BT 0616
04.02.2000

Assunto: **Novo Motor Ventilador para Refrigeradores Frost Free**
Modelos: **BRM43A, BRM43P, BRM43X, BRG43A, BRN43A, BRE43A, BRM37A, BRM33B, CRM42A e KRM43A**
Marcas: **Brastemp, Consul e Kitchens**

Foto 1

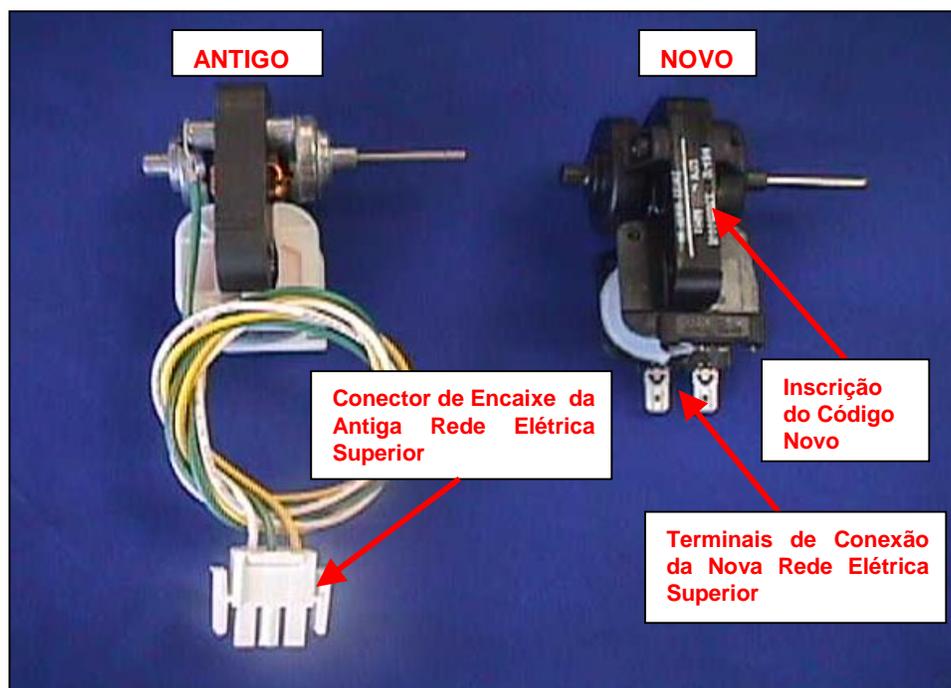
A partir de JAN/00, estamos modificando o Motor Ventilador dos Refrigeradores em referência. Esta modificação visa uma melhoria de Qualidade neste componente.

Como pode-se perceber na foto 1, o novo Motor Ventilador (Preto), não possui chicote de fios, pois o mesmo, faz parte da Rede Elétrica Superior (ver foto 2), que também foi modificada, possuindo uma nova codificação (Ver Tab. Peças de Reposição).

Estas peças (Motor Ventilador e Rede Elétrica Superior) **NÃO SÃO INTERCAMBIÁVEIS**, ou seja, o Novo Motor Ventilador **NÃO DEVE** ser montado no lugar do Antigo Motor Ventilador e vice-versa, pois poderá ser encontrada dificuldade na montagem, bem como, **AUMENTO DO RUÍDO** de Ventilação, acontecendo o mesmo para a Rede Elétrica Superior, onde a Nova **NÃO PODERÁ** ser montada no lugar da Antiga pois não haverá como conectá-la ao Motor Ventilador.

Em resumo, tanto no caso da Rede Elétrica Superior como no Motor Ventilador, quando necessário serem substituídos, sempre utilize uma peça igual a encontrada no produto (montada pela fábrica).

A identificação do Novo Motor Ventilador pode ser feita pela sua cor (Preta), codificação e data de fabricação, logo, a Rede Elétrica Superior deve ser solicitada conforme o Motor Ventilador utilizado ao produto.
